**“Grande Progetto Centro Storico di Napoli - Valorizzazione del sito UNESCO”
finanziamento POR-FESR Campania 2007-2013 / 2014 -2020
- Riqualificazione spazi urbani - Lotto 3 - PROGETTO ESECUTIVO**

**Relazione Tecnica Specialistica
e di Calcolo Fognature
imprese**

5 VERIFICA DI CRITICITA' PUNTUALI (Integrazioni richieste dagli uffici competenti)

Figura 1 Profili in coordinate adimensionali delle vene in caduta libera da canale ovoidale, rilevati nel piano di simmetria – Collettore 71-2

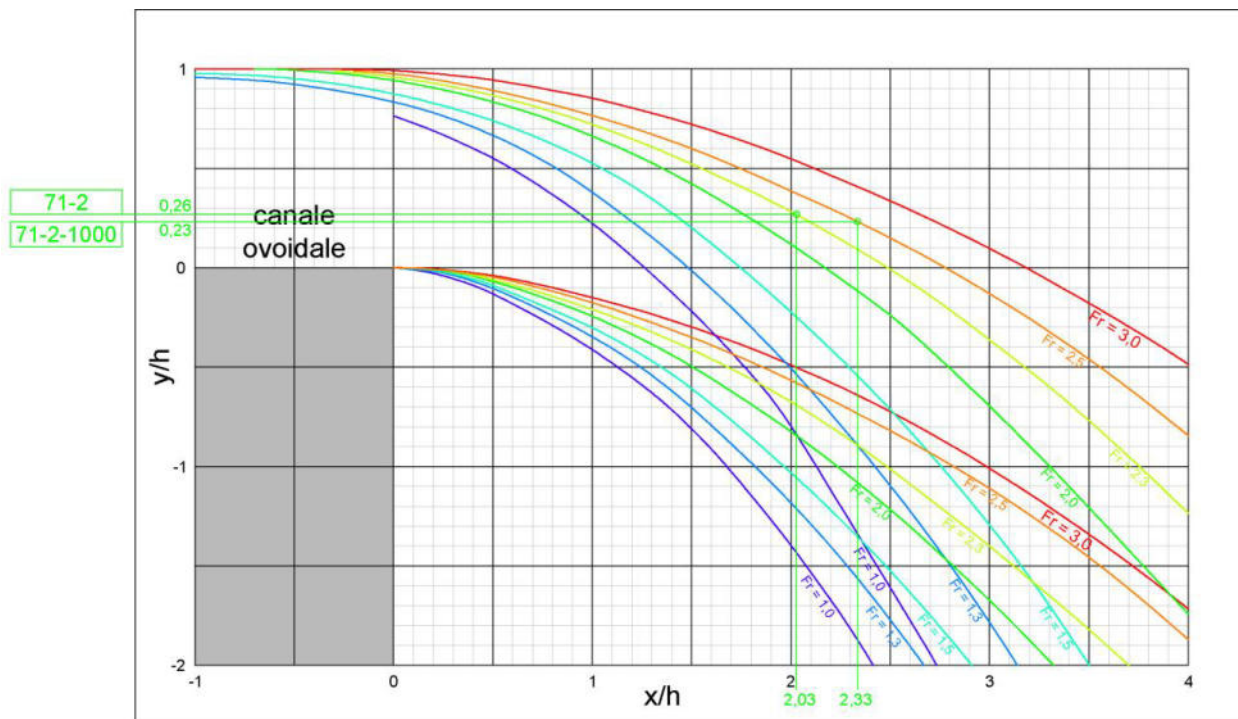
- 1) Pozzetti di salto: verifica idraulica e dettaglio costruttivo;
- 2) Picchetto n. 9 – tratto via Ecce Homo, Banchi Nuovi, De Marinis: verifica problematiche di rigurgito;
- 3) Confluenza collettore 108.1-108.6: dettaglio di collegamento dei due specchi;
- 4) Collettore via S. Chiara: richiesta di sostituzione diametro speco fognario da DN800 previsto a DN1000.

- 1) negli allegati grafici non ci sono dettagli dei pozzetti di salto né la relazione idraulica riporta alcuna considerazione in merito alla loro configurazione: in mancanza di opportuni calcoli di dimensionamento idraulico si richiede che il pozzetto di salto presenti una lunghezza (cioè la dimensione in direzione della corrente), pari almeno a 3 volte il tirante idraulico che si instaura a monte del salto onde evitare che la vena effluente impatti contro la parete opposta del pozzetto, inoltre è opportuno prevedere adeguati rivestimenti del fondo per fronteggiare i fenomeni dissipativi.

Nel caso specifico si è fatto riferimento ai profili in coordinate adimensionali delle vene in caduta libera rilevati nel piano di simmetria (vedi Figura 1), valido per specchi ovoidali, ritenendoli, con buona approssimazione, validi anche per gli specchi circolari.

Come si evince dal diagramma, noto il numero di Froude, è possibile ricavare il profilo superiore ed inferiore della vena, in rappresentazione adimensionale, rapportata all'altezza d'acqua h della corrente indisturbata dalla chiamata allo sbocco. E' possibile pertanto determinare il salto in ciascun pozzetto, nota la dimensione in pianta dello stesso, tale da evitare che il profilo superiore della vena impatti sulla sponda opposta dello stesso, pur mantenendone contenute le dimensioni.

Facendo dunque riferimento ai profili interessati dai salti di quota, è possibile determinare il salto massimo che consente di non impattare sulla sponda del pozzetto:

Si riportano di seguito i diagrammi per collettori 71-2 e 19-17 utilizzati per determinare i valori indicati in tabella:

Figura 2 Profili in coordinate adimensionali delle vene in caduta libera da canale ovoidale, rilevati nel piano di simmetria – Collettore 19-17b

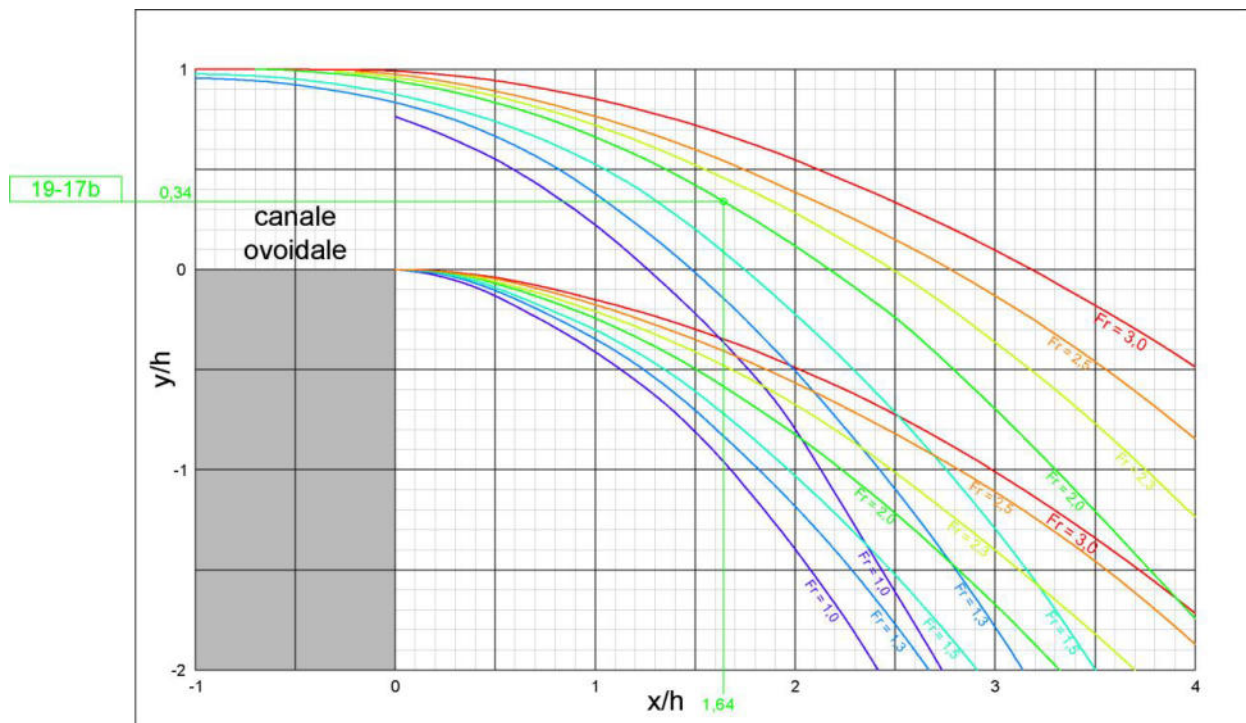
- 2) Lungo il tratto via Ecce Homo, Banchi Nuovi, De Marinis, al picchetto n. 9, in corrispondenza di un pozzetto di linea, è previsto un cambio di pendenza da 1.2% a 0.35%, si chiede di verificare che tale circostanza non produca il passaggio da corrente veloce a lenta con formazione di risalito idraulico o, nel caso ciò accada, di fare in modo che esso sia contenuto nel pozzetto senza creare fenomeni di rigurgito a monte.

Si evidenzia come nella quasi totalità dei casi, i pozzetti di salto capitano in corrispondenza di immissioni di specchi esistenti.

Poiché tali specchi esistenti, che si immettono nel tratto di fogna oggetto di sostituzione, sono realizzati in muratura, contrariamente a quanto si era discusso nella riunione del 16/10/2017, si è reso necessario realizzare tali pozzetti di salto in cls prefabbricato.
